CIRCULAR MODIFICATORIA N° 2
CONCURSO DE PRECIOS N° 09 RTA SE (RN)/2016

OBJETO: Adquisición de Equipamiento de Oficina para LRA 03 Radio Nacional Santa Rosa

**REF: Concurso de precios nº 09 RTA SE(RN)/2016 LRA 3 Santa Rosa –
Adquisición de equipamiento de oficina para LRA 03 Radio Nacional Santa Rosa**

1.1 Los puestos operativos llevarán porta CPU

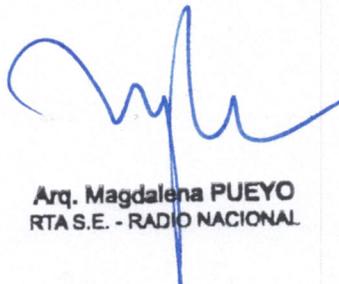
Consulta N° 1: Con respecto al Item 1.1 Puesto de Trabajo Operativo, queríamos consultar si el mismo lleva porta CPU.

Consulta N° 2: Con respecto al Item 1.2 Puesto de Trabajo Gerencial, queríamos consultar si el mismo lleva porta CPU.

Porta CPU: Serán colgantes en chapa de acero BWG 18, con terminación en pintura para horno epoxi electroestática en polvo lisa, color a definir por la I. DE O. Será una única pieza de chapa doblada, tomada a la tapa y/o lateral de cajonera por tornillería de rosca metálica. El porta CPU deberá permitir la correcta ventilación y conexión de los equipos a alojar.

Podrá cotizarse otro sistema de fijación colgante.

1.2 Ídem especificaciones 1.1

CANTIDAD	RENGLON
UBICACIÓN: Recepción	1 UNIDADES	MRe

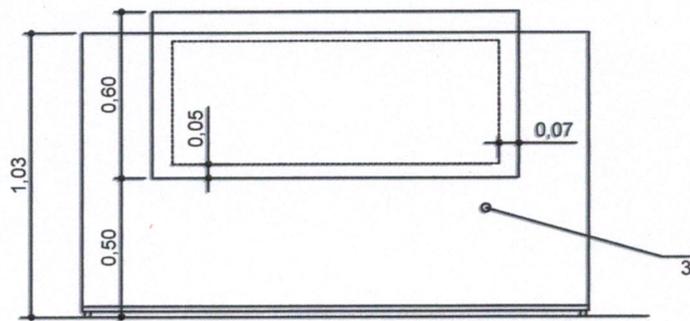
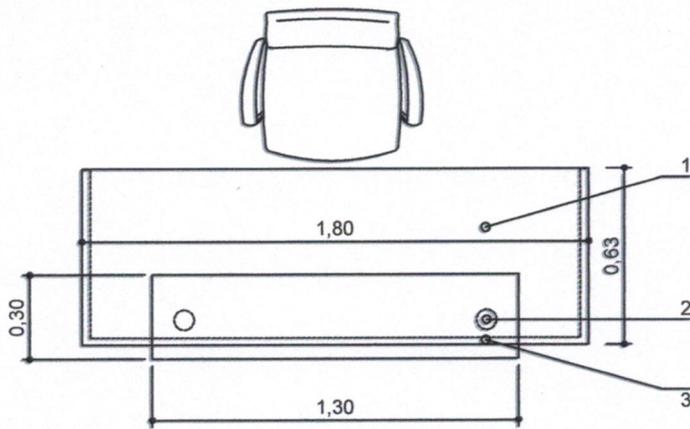
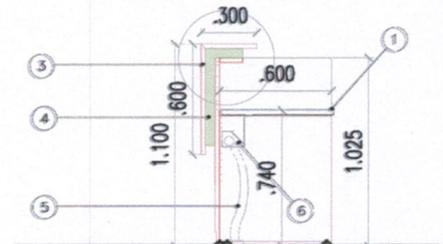
Consulta N° 3: Con respecto al Item 1.5 Mueble de Recepción, queríamos consultar si se dispone de un plano del mismo.

1.5 Mueble de recepción: Se adjunta ficha con especificaciones técnicas y detalles.

Laminado plástico blanco. Espesor: 25 mm. Canto según línea, medidas 1.85x0.60 m

Pasaje sobre la superficie de trabajo, para acceso a canal pasacable, Diámetro 5cm, Tapacanto ABS perimetral.

Fronte, laterales y tapa de MDF 25mm de esp., terminación melamínico baja presión, color a definir con tapacanto en ABS mismo color.

Regrueso MDF 50mm entre placas

Plástico, flexible para enhebrar el cableado desde bandeja de piso hasta escritorio. Con contrapeso o pieza de fijación del mismo a piso. Diámetro interior unificado mínimo 3".

Sistema de canasta continua abierta, de longitud igual a superficie de trabajo (debe permitir el acceso de los cables en cualquier punto de su longitud).
